改善箇所説明図

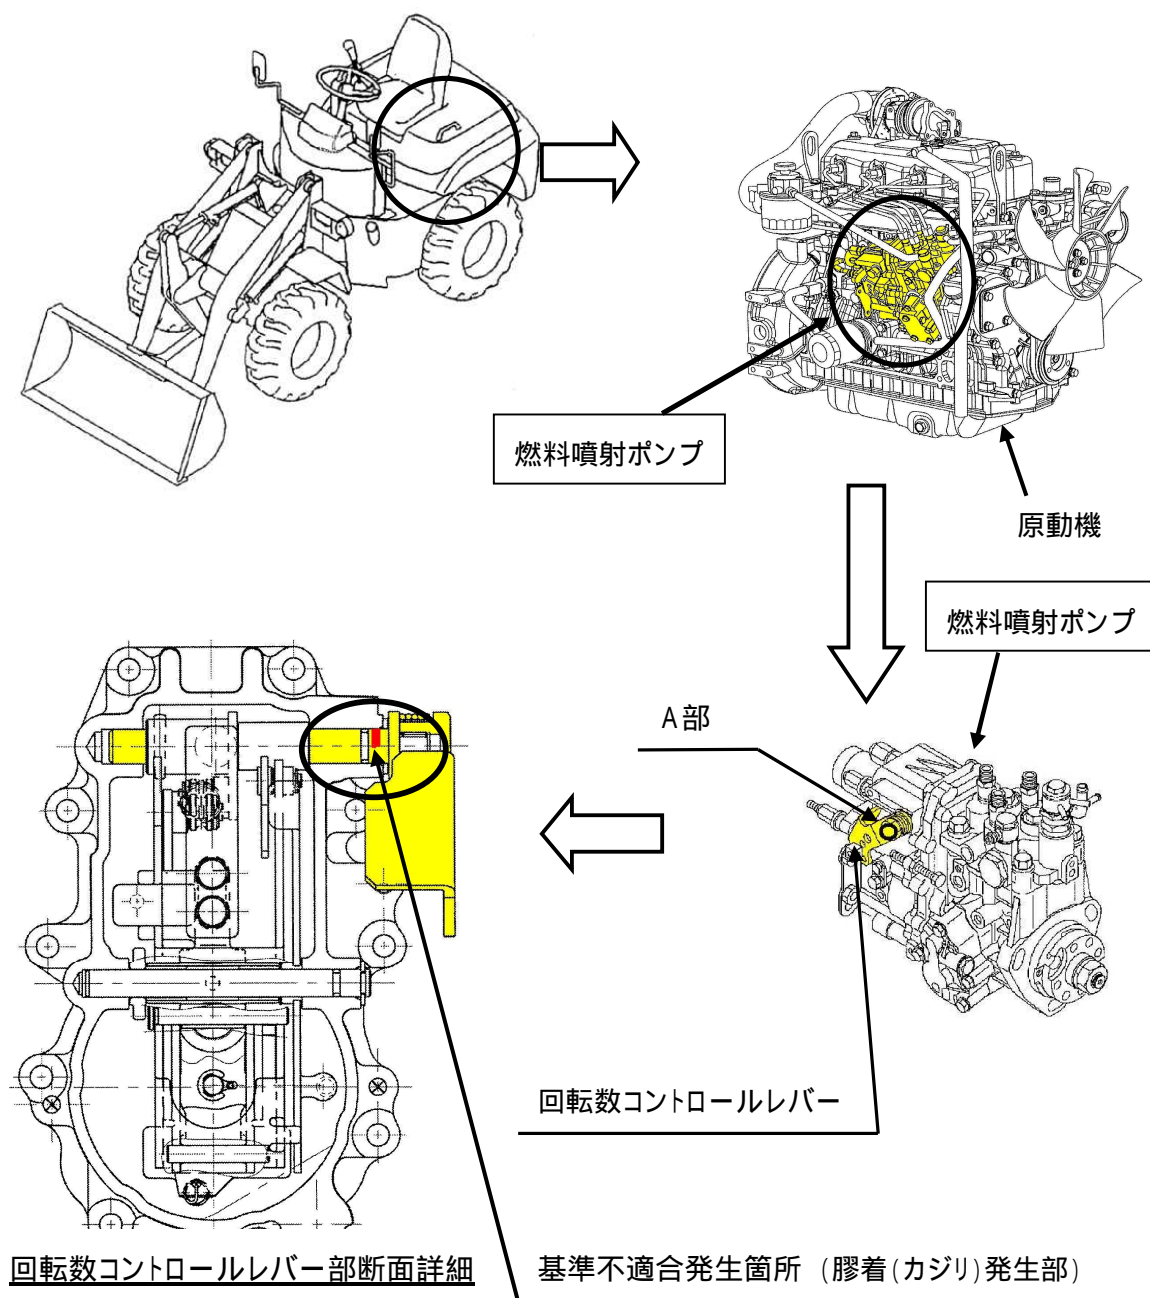
燃料噴射ポンプの回転数コントロールレバー軸の軸受けの材質及び当該軸と軸受けの隙間が不適切なため、アクセル操作を繰り返すと当該軸と軸受け部が膠着し、アクセルペダルを戻してもレバーの戻りが不十分となるものがある。そのため、原動機の回転数が下がらなくなるおそれがある。

全車両、燃料噴射ポンプを対策品に交換する。

識別： 燃料噴射ポンプ A 部に白色ペイントを塗布する。
